工程指示 / 要求簡箋(E.I.)

工程指示編號 : EI / 5466 / 22 修改版次 : G
 工程編號 : J - 858 工程名稱 : 將軍澳日出康城 11
 工程項目 : 幕牆 單元件修改方案 改圖指示
 收件人 : 生統 / 王良 / 水洪 發件人 : Ant Yeung 日期 : 21/12/2022

关于 858 日出康城 11 期工程掛碼使用分布问题

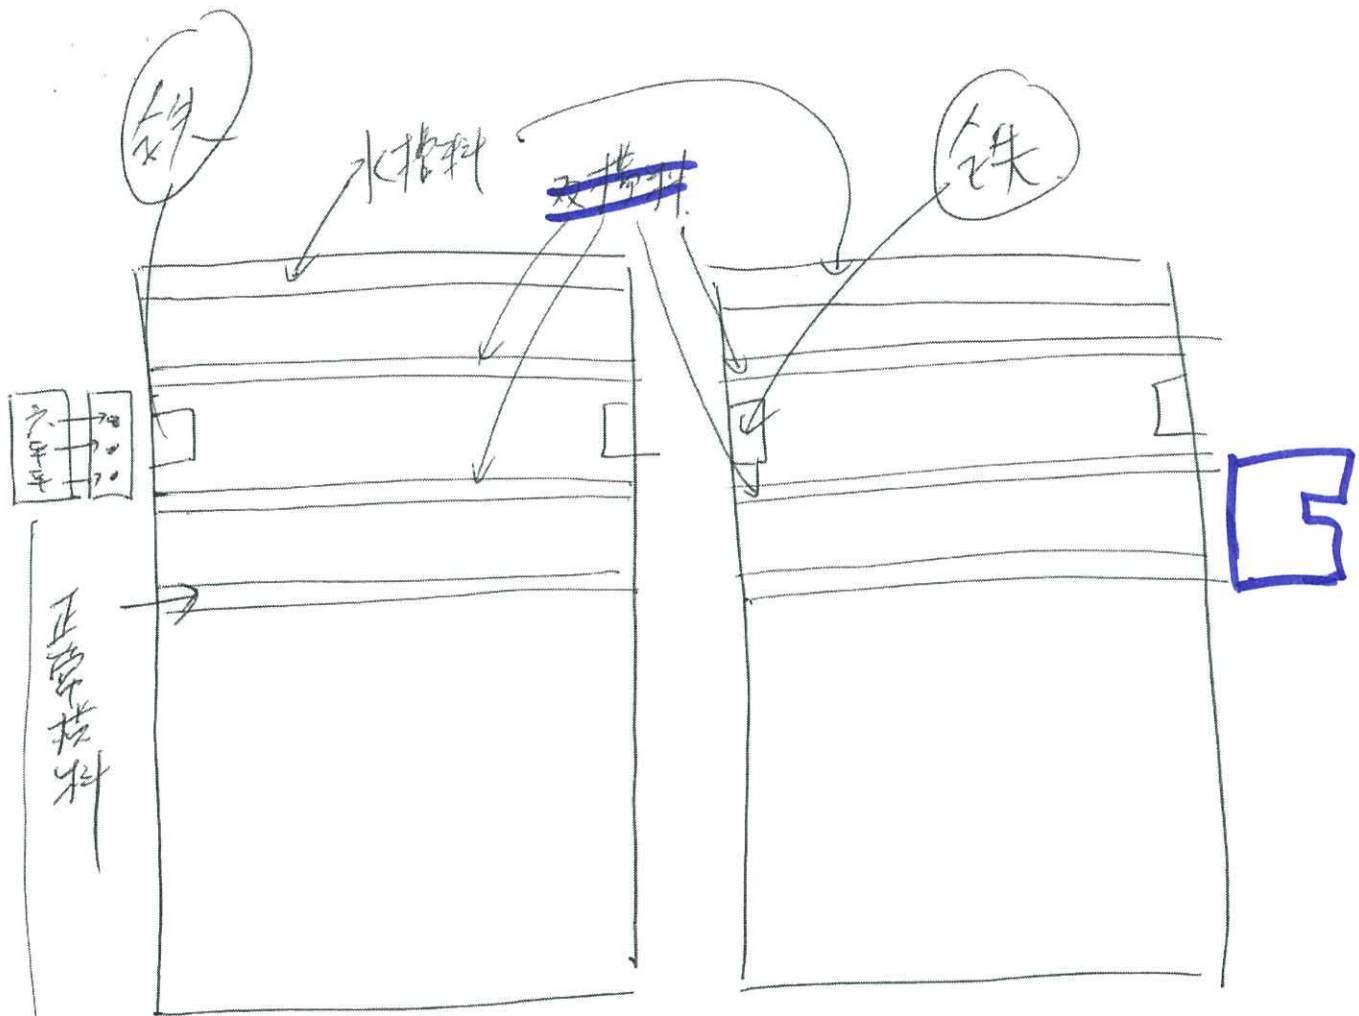
4、有 1 支或 2 支橫飾線的公企轉角位單元: ✓

左用直身鐵碼+平頭螺栓; 生 (2 粒平頭 | 1 粒六角頭)

右用正常轉角鋁碼+六角頭螺栓; 死

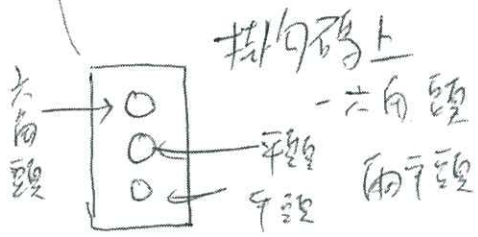
边
④

公 母
死 ④

边
5板

* 改生死鎖 用 铁 碼

* 生鎖, 一六角頭, 兩平頭

* * 大鋸碼修改 (xP6254)

增加28mm避位

③ ~~双橫料~~ 單元 有條線而提兩边. 也斜
